ADOZIONE DEL PIANO URBANO DEL TRAFFICO DEL COMUNE DI BORGO SAN LORENZO

OSSERVAZIONI

a cura di Claudio Ticci

Fig. 1.8 - I sensi di marcia di progetto

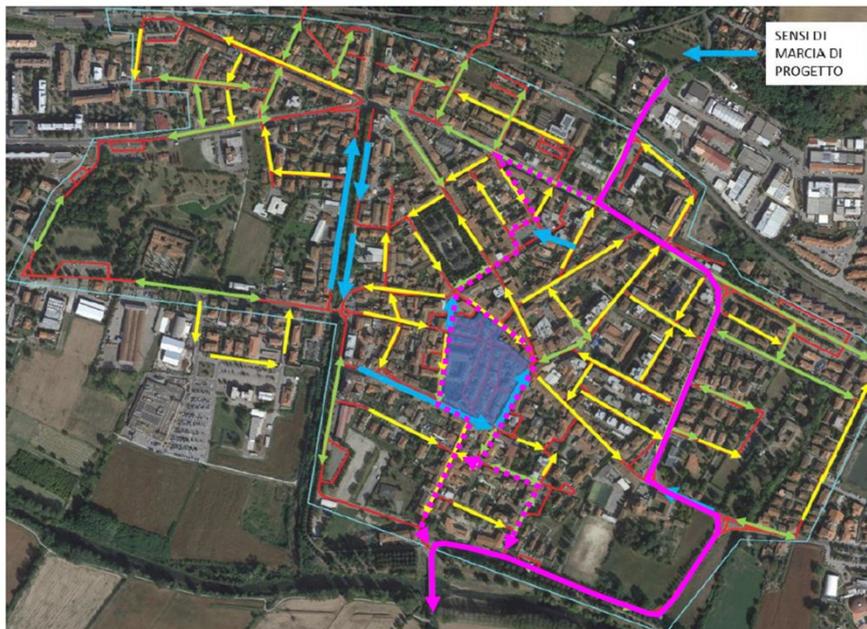
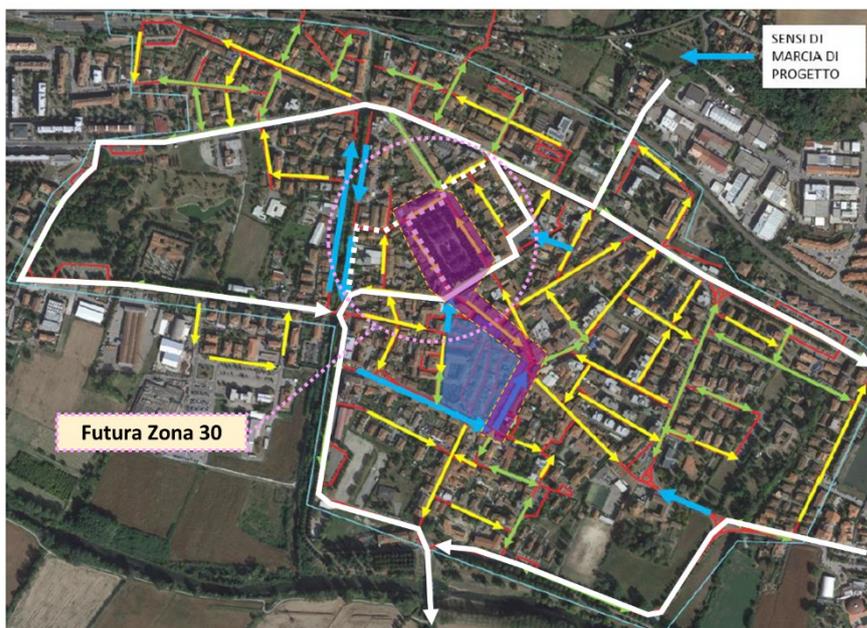
- 6) Dalla Figura 1.8 si deduce che verranno impostati a senso unico le strade afferenti a Piazza del mercato, Piazzale Curtatone e Montanara e Via Aligi Barducci. Tale soluzione, come conseguenza anche di quanto affermato al punto 1, non è corroborata da valutazione ed indicatori trasportistici che ne verifichino l'efficacia rispetto allo stato attuale. Inoltre, la combinazione con il senso di marcia scelto per Via Caiani nel tratto tra Via Ugo la Malfa e Piazza Don Angelo Vallesi compromette le percorrenza della relazione nord-sud del paese (da Via Faentina a nord a Via Faentina a sud) andando pesantemente ad allungare i percorsi degli utenti. Ciò è in netta contraddizione con gli obiettivi del PUT in termini di minimizzazione dei tempi, delle distanze, dei consumi energetici, dell'inquinamento atmosferico e acustico. In tal senso si può notare che il percorso più breve verso la parte sud passerà necessariamente all'interno del centro storico paese nel quale si prevede l'istituzione di una zona 30 come da Fig. 3.1) e non sarà fruibile il martedì mattina per la presenza del mercato settimanale che comporta anche l'attrazione di traffico dalle frazioni. Si osserva, infine, che verrà pesantemente sollecitato dalla domanda di traffico il nodo costituito dalla rotatoria di Piazza Don Giovanni Bosco e di Via XX Settembre che diventerà l'unico sbocco accessibile per la parte sud del paese per i veicoli che circolano nell'area compresa tra Corso Matteotti, Viale IV Novembre, Viale Kennedy fino all'altezza di Via Benedetto Croce.
